相关利害关系人告知书

隆尧丰硕院棚户区改造项目四期项目相关利害关系人：

四期地下车库变更前图纸

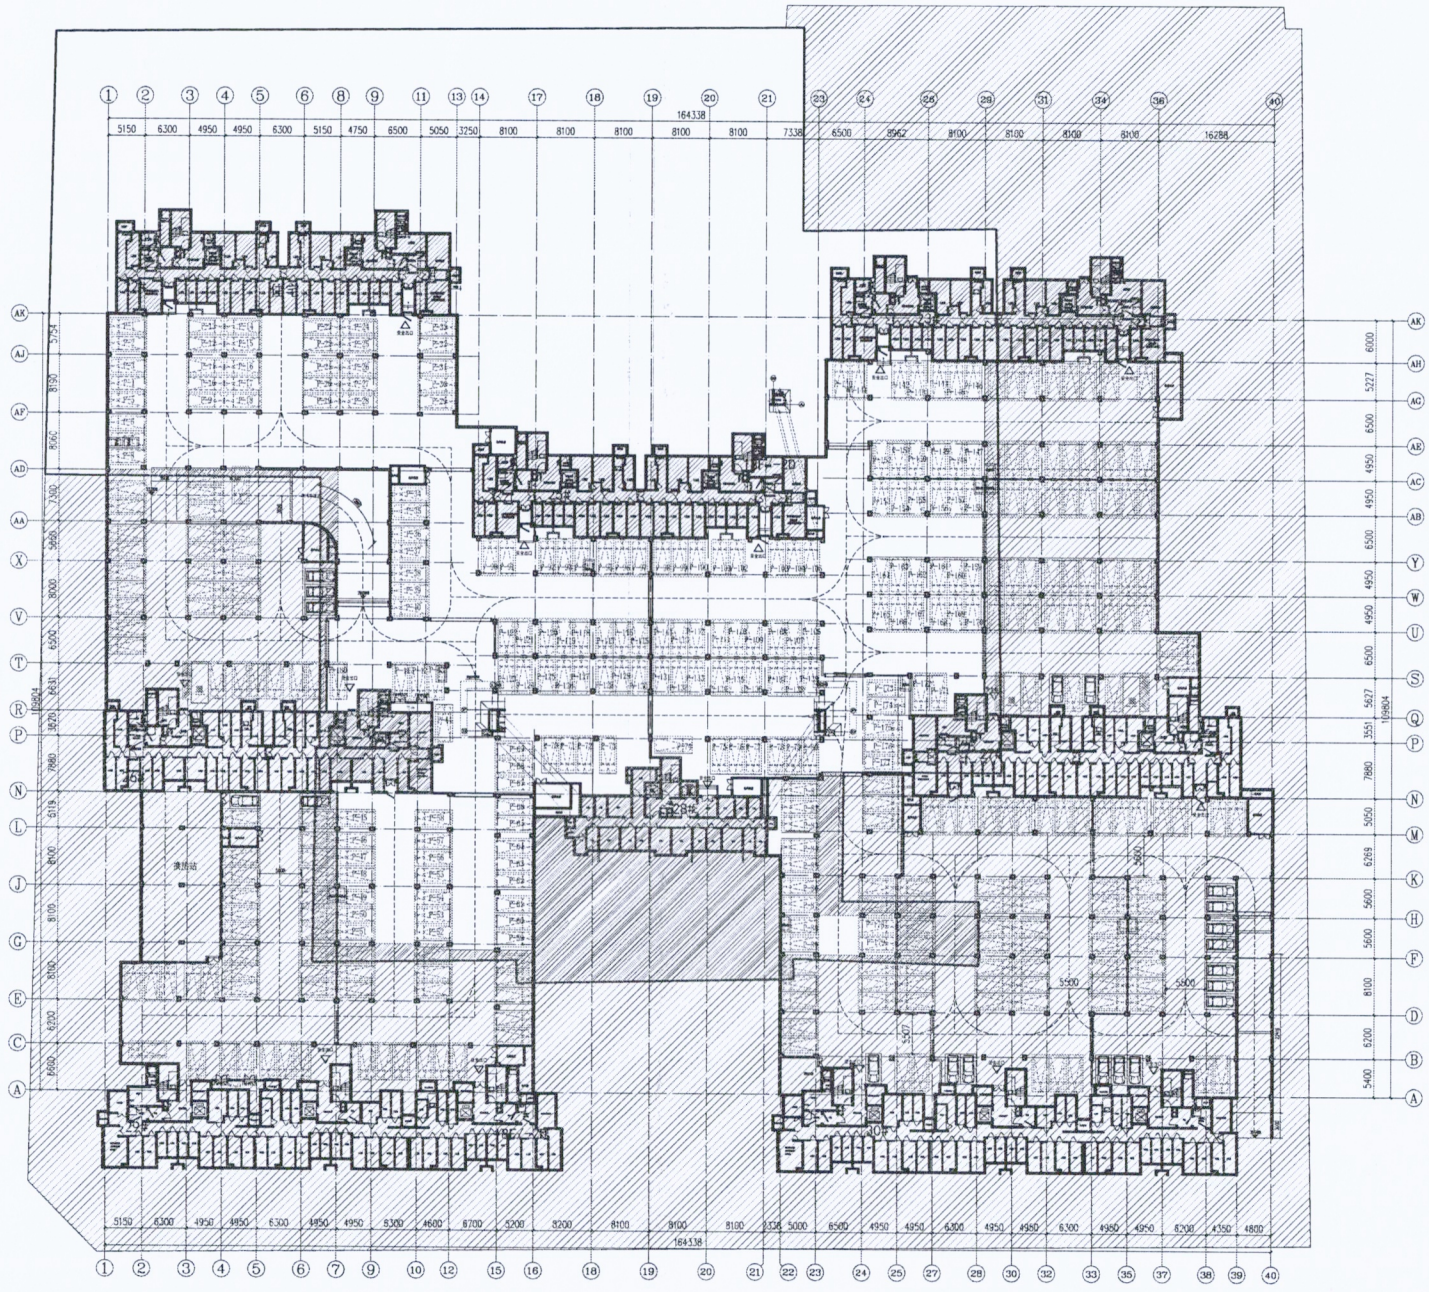
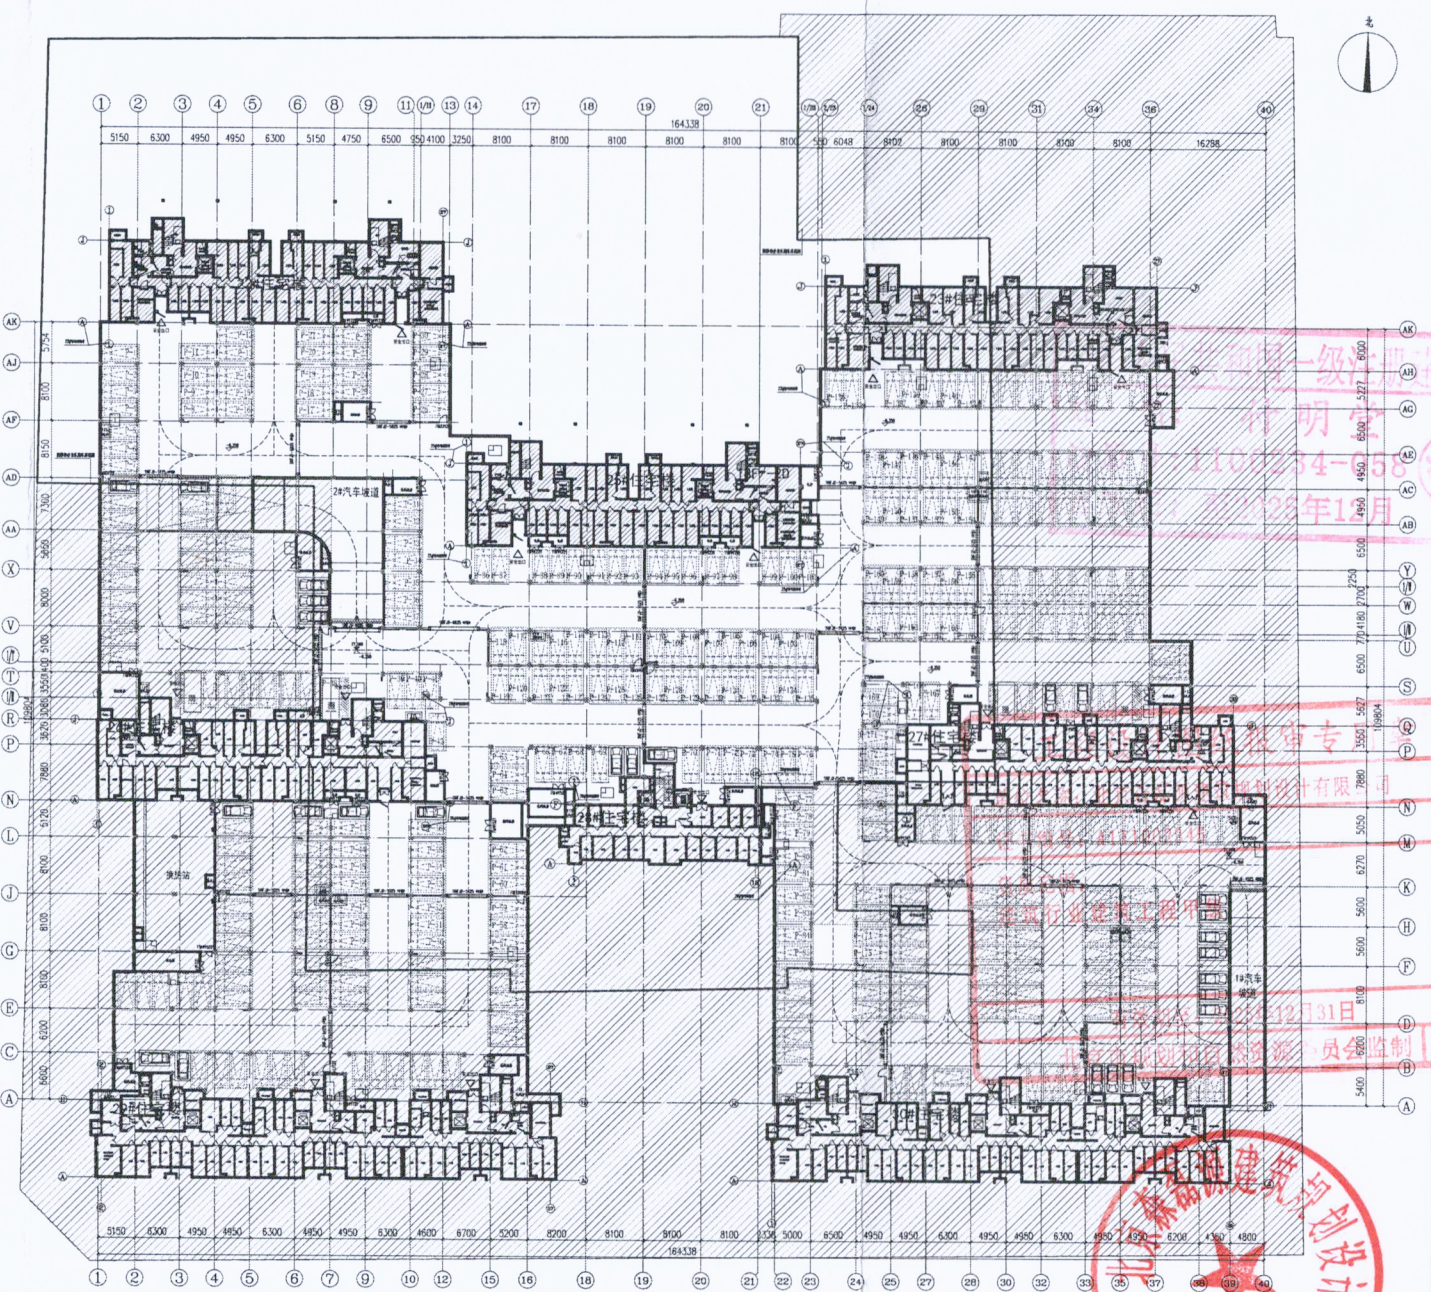
近日，河北增益房地产开发有限公司由于设计需求向我局提出对原审批设计方案地下车库内部布局进行调整，增加风机房两个，减少小型车位3个，增加微型车位5个（折合3.5个小型车位）。调整后，停车位、建筑面积等指标均不发生改变，满足设计条件及相关规范要求。（详见示意图）

变更内容: 由于设计需求增加2个微型车, 减少小型车3个, 增加微型车5个, 总停车位及建筑面积不变, 微型车折算系数为0.7, 微型车位共折合3.5个小型车位, 总车位数不变。
